2013年3月11日

自作ECU用のモニター
<http://kyoutan.jpn.org/>

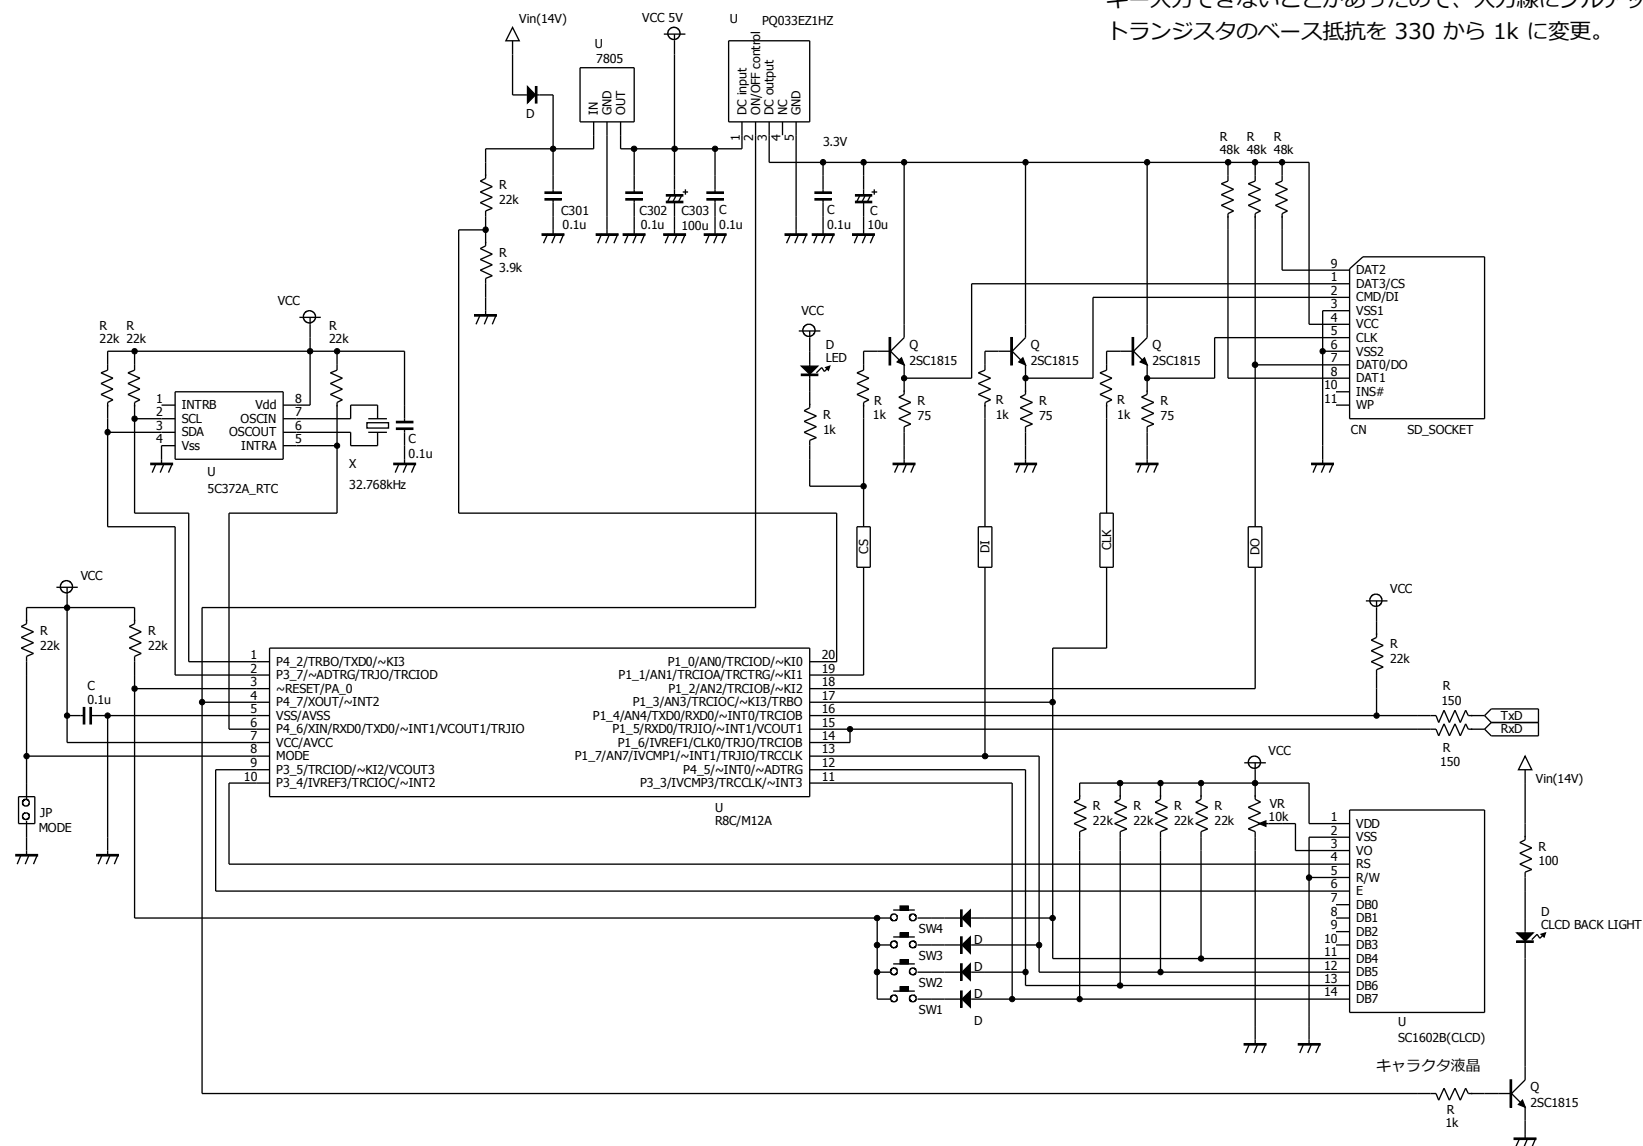
キー入力できないことがあったので、入力線にプルアップ追加。
トランジスタのベース抵抗を 330 から 1k に変更。
